府民公募型整備事業 (府民提案型 < 既要望 >)

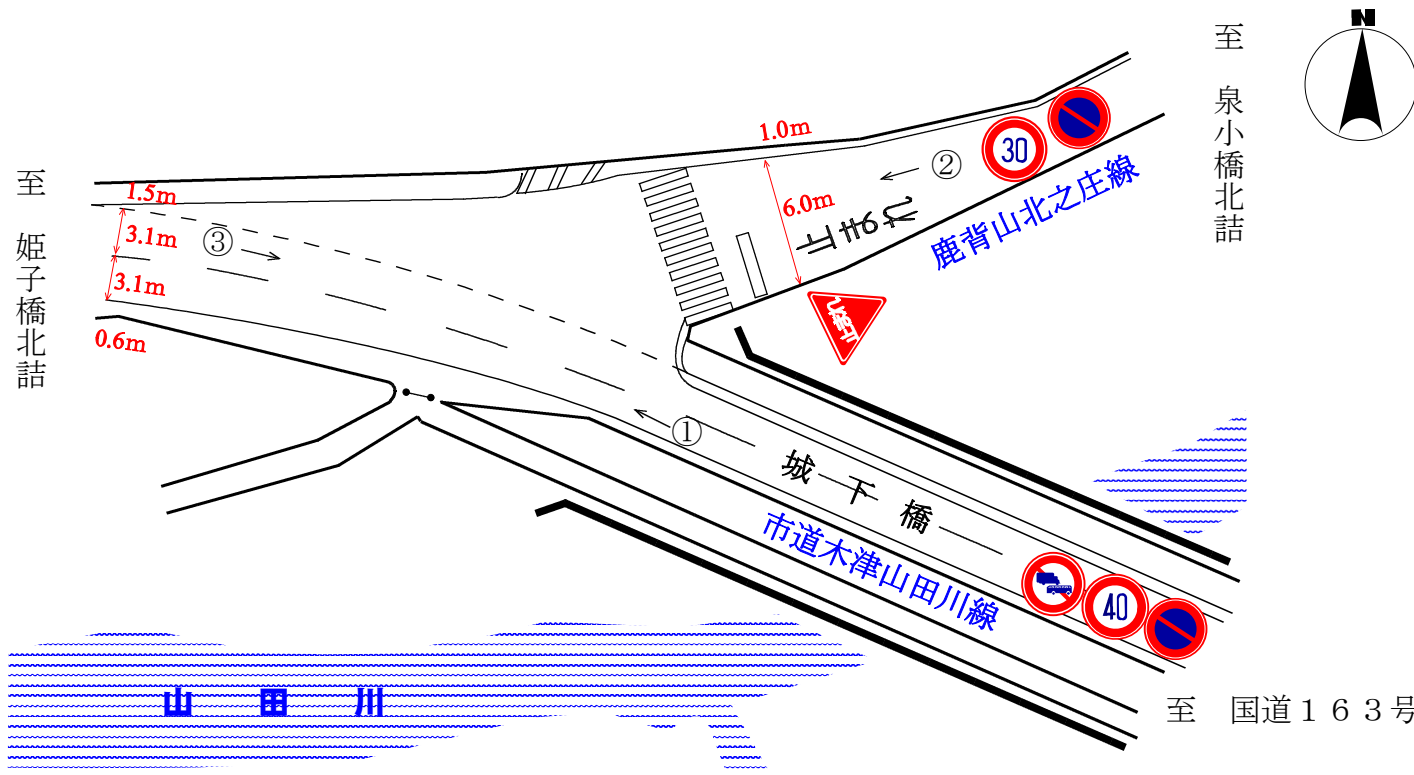
<p>整理番号</p>	<p>8</p>	<p>写真</p>	
<p>交通安全施設</p>	<p>信号機 (新設・定周期式)</p>	<p>①</p> 	<p>②</p> 
<p>所在地</p>	<p>木津川市相楽城下144先 木津山田川線鹿背山北之床線交差点</p>	<p>③</p> 	
<p>現在の状況</p>	<ul style="list-style-type: none"> ・ 交通規制 交差点図面に記入のとおり ・ 付近の環境 周辺は住宅と農耕地が混在する地域であり、南東には相楽小学校がある。交差点は城下橋の北西詰である。 	<p>交差点図面</p>	
<p>要望内容</p>	<p>当該交差点は、側道から出る際、左側に山田川の欄干があり見えづらく、また、近くにバス停があるため、見通しが悪い。学童の通行も多いため危険である。信号機の設置要望。(受付番号308)</p>		
<p>位置図</p>			
<p>対応案</p>	<p>< 不採択 > 提案交差点は、交通量から側道から出入りするタイミングはあり、信号機の必要性は低いと判断する。また、提案交差点は城下橋に接した位置にあり、信号機の柱を設置することが困難であるため実施しない。</p>
